原子力発電所の再起動に関する意見

平成24年6月21日
岐阜県震災対策検証委員会
原子力分科会専門部会

大飯原発再起動の安全判断について

(関西電力大飯発電所周辺の活断層 [関西電力 HP より])

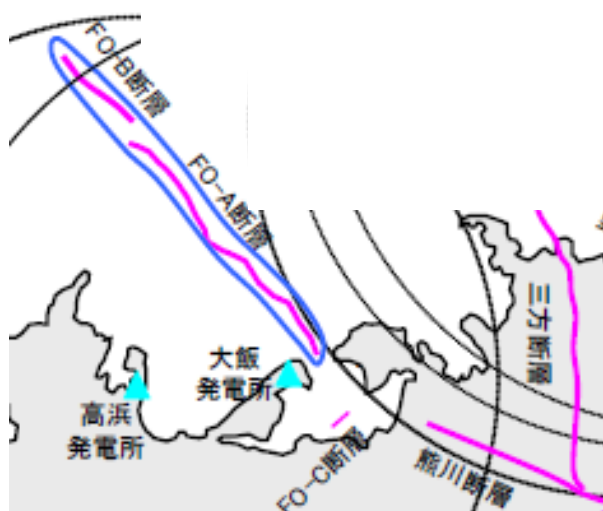
大飯原発の敷地内の破砕帯については、過去の耐震バックチェックにおいて、後期更新世以降に活動したものではないと評価されているところであるが、この 6 月に、新たに大学の地震学者から、「大飯原発周辺にある海底活断層が動くとき敷地内の破砕帯も連動して動く可能性がある。原子炉直下を通る破砕帯もあり、詳しく調査すべきだ」との問題提起を受けた。

同様の指摘を受けた敦賀発電所においては、活断層に連動して敷地内の破砕帯が動く可能性の調査をしており、大飯発電所においても敷地内の破砕帯について早急に調査を行う必要があると考える。

意見4 大飯発電所に近接する敦賀発電所においては、活断層に連動して敷地内の破碎帯が動く可能性の調査をしている。大飯発電所においても、同様の可能性があるため敷地内の破碎帯について早急に調査すること
